“RESOLUCIÓN CRIE-08-2026

COMISIÓN REGIONAL DE INTERCONEXIÓN ELÉCTRICA

Figura 1: Diagrama unifilar del proyecto de generación fotovoltaica denominado: “ENESOLAR-2/APAS” para la inyección de hasta 15 MW AC.

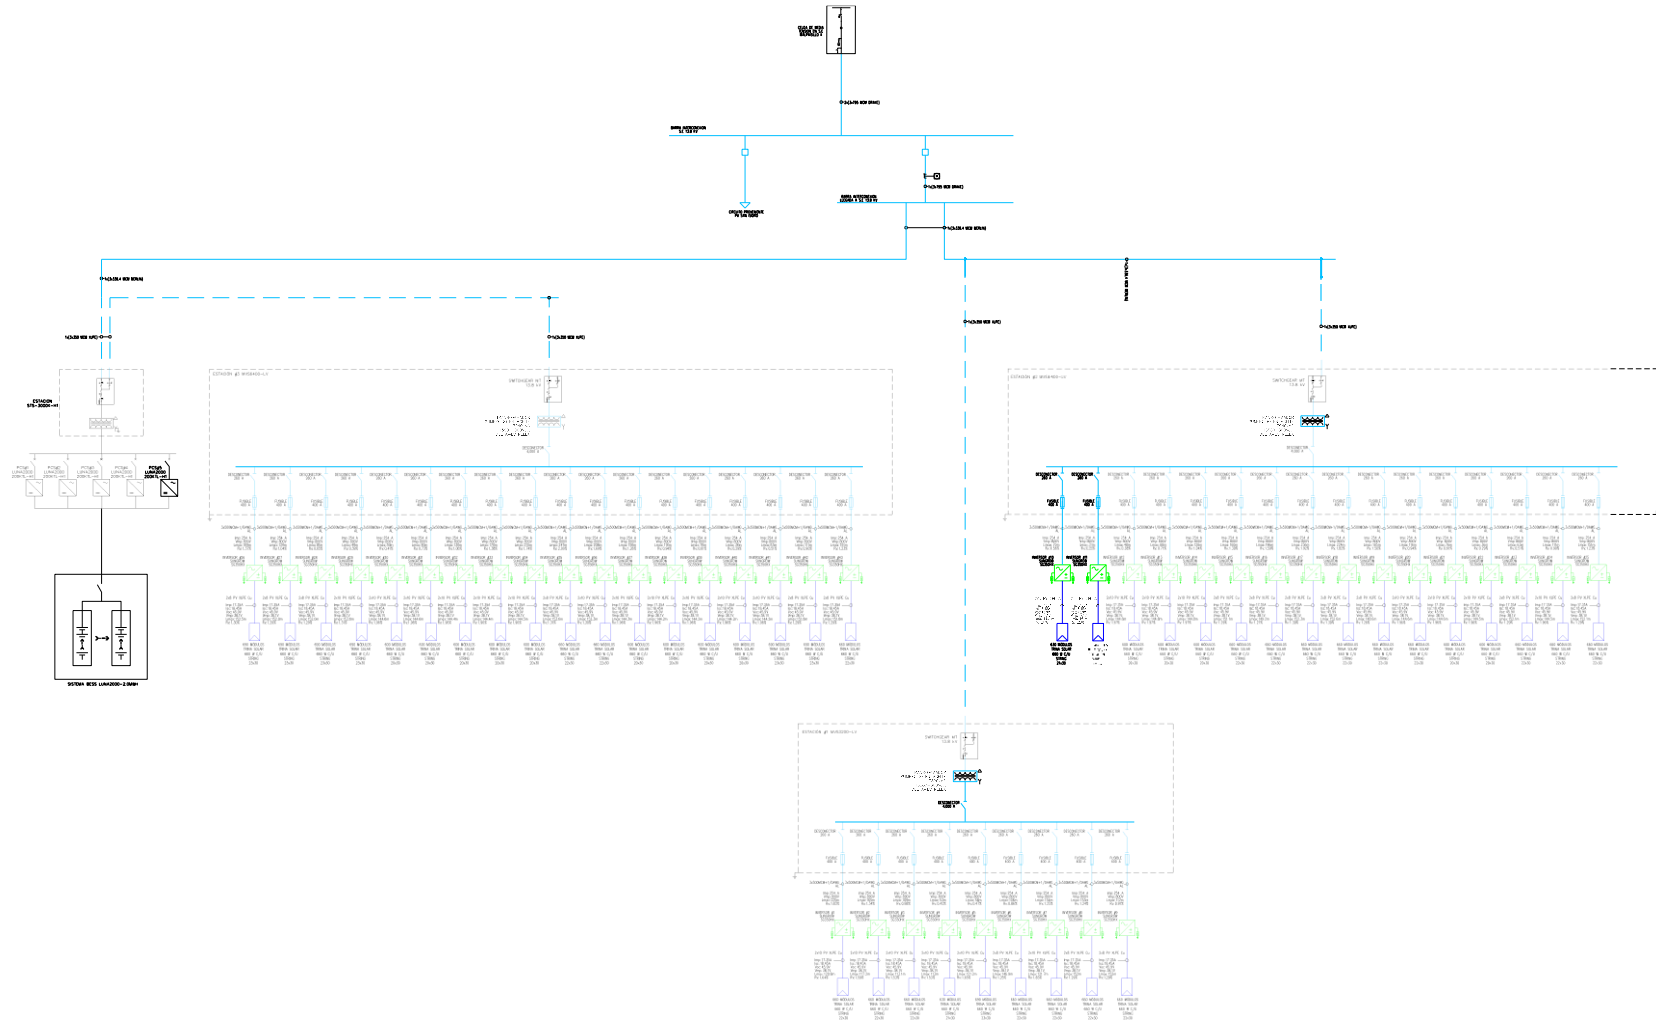
3. En la revisión de la Base de Datos PSS/E (archivos * .SAV) observamos que el circuito sencillo de 13.8 kV de 3.7 km de longitud que conecta a la planta solar fotovoltaica con la Subestación Eléctrica Malpaisillo 2 presenta una capacidad operativa (RATE) de 10 MVA y que al operar la planta ENESOLAR-2/APAS de 15 MW a plena capacidad, se producen sobrecargas superiores a 150%. De igual manera, en el documento denominado ‘Modelado de la planta.pdf’ se indica que dicho circuito de 13.8 kV es de doble terna, sin embargo, en los mencionados archivos * .SAV se observó que se modeló como un circuito sencillo. Por tanto, con el objetivo de garantizar una modelación que represente correctamente el comportamiento de la operación real de la planta ENESOLAR-2/APAS de 15 MW, se deben modificar los aspectos referidos.

- “
- ***Disponibilidad permanente del sistema de almacenamiento BESS (cargado desde la planta solar).***
 - ***En la revisión del documento denominado ‘Resumen Ejecutivo’ se indica que la planta fotovoltaica ENACAL (ENESOLAR-2/APAS) de 15MW será **conectada en la barra de 138 kV de la subestación Malpaisillo 2**. Por tanto, se deberá corregir esta parte en el informe.***

- 6) *Informar a la entidad 'EMPROSA' que deberá confirmar la capacidad (Rate) del circuito de 13.8 kV que conectará la planta fotovoltaica con la subestación Malpaisillo 2 y la cantidad de circuitos a construir, ya que en el documento 'Modelado de la Planta' se indica que la planta se conectará mediante una línea de doble terna y además la modelación de la planta en la base de datos PSSE muestra que la planta se conectará con un circuito sencillo con una capacidad de 10 MVA y al ser la planta de una capacidad nominal de 15 MVA se producirían sobrecargas de dicho circuito.*
- 7) *Informar a la entidad 'EMPROSA' que para la puesta en servicio del proyecto deberá Cumplir (sic) con lo establecido los (sic) numerales 4.5.4.1, 4.11.1, 4.11.2 y 411.3 (sic) del Libro III del RMER. ”.*

Al respecto, el 20 de marzo de 2026, “La Solicitante” informó a la Gerencia Técnica de la CRIE lo siguiente: “*(...) Se confirma que la capacidad del circuito 13.8kV (sic) es de 23.2MVA (sic), se construirá un circuito doble terna con cable ACSR 336 Merlin. (...)*”. Asimismo, el 21 de marzo de 2026 “La Solicitante” indicó que:

“(...) En base al numeral 6 de la comunicación del EOR con referencia EOR-DE-18-03-2026-077 confirmamos que la capacidad de la línea aérea de media tensión en postes de concreto desde la central de generación hasta la subestación Malpaisillo II en voltaje de 13.8kV (sic) tiene una capacidad de 23.2MVA (sic), compuesta por dos conductores ACSR 336.4 MCM (MERLIN). Se aclara que la simulación por medio del PSS/E presenta un error involuntario que indica un circuito sencillo de 13.8kV (sic) de 3.7km. // Basado en lo anteriormente detallado se asegura que la línea de media tensión aérea que conecta a la planta solar fotovoltaica ENESOLAR-2/APAS con la Subestación Eléctrica Malpaisillo 2 no presentará sobrecargas. (...)”.
